工程指示 / 要求簡箋(E.I.)

工程指示編號：EI / PP16/18

工程名稱：觀塘裕民坊

工程項目：佛沙窗 - 保護膠紙

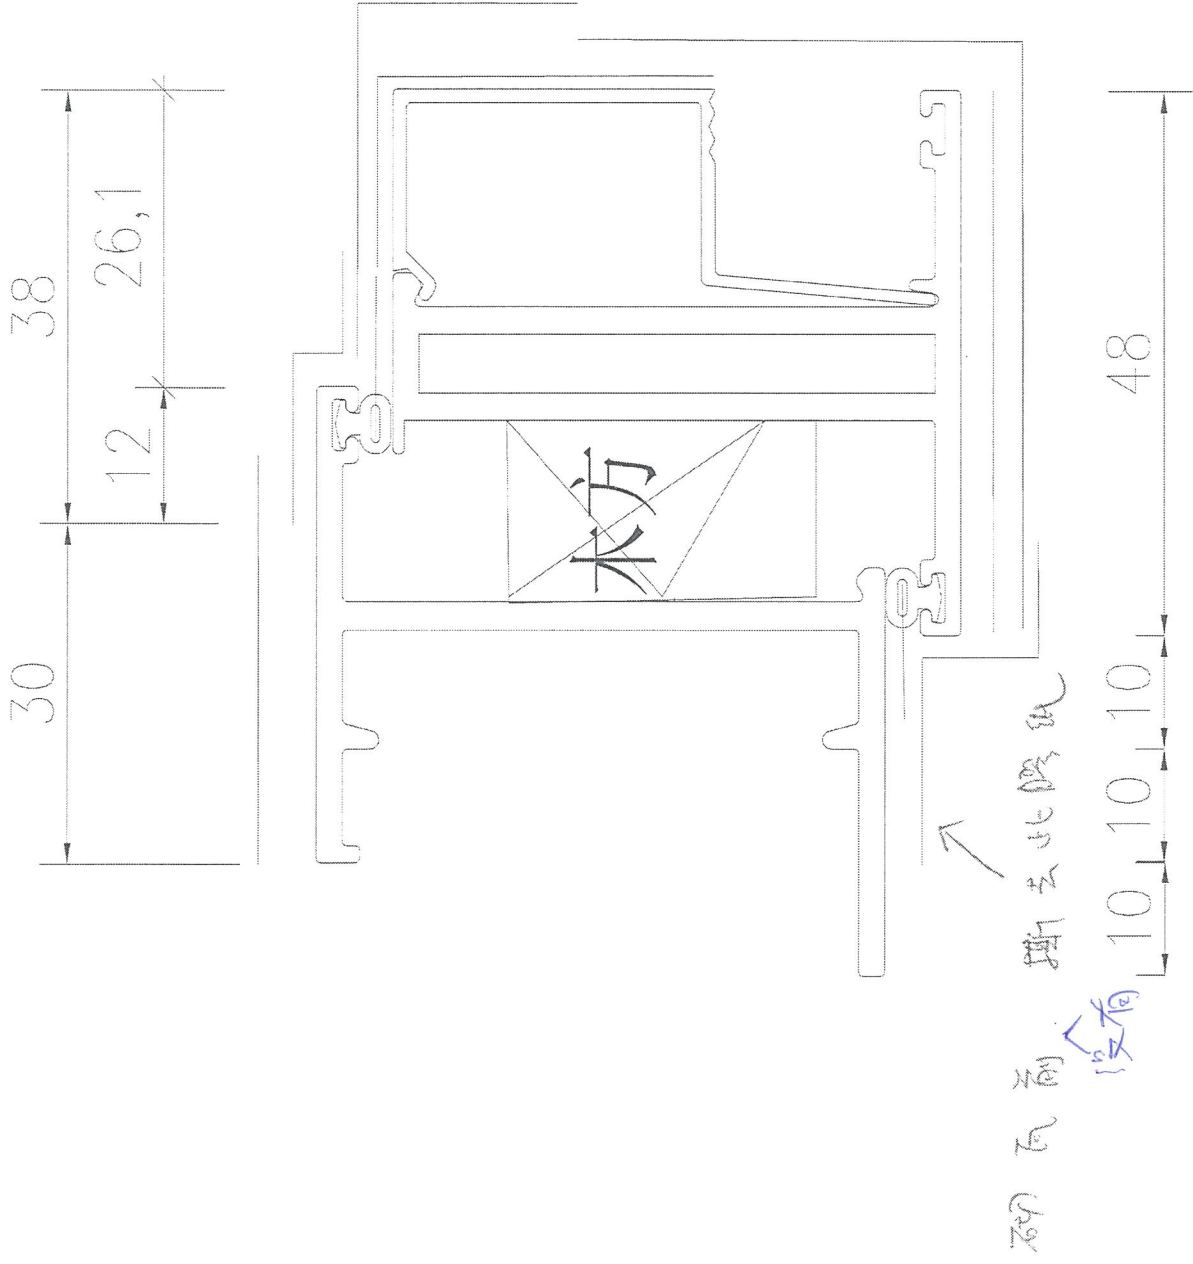
因佛沙窗做瓦前沒有撕掉框料最外層的保護膠紙，煩請派員監察以確保佛沙窗做瓦後框腳及瓦仔之間有凹坑位(如附圖圈起位置所示)，以便日後清除保護膠紙，謝謝!
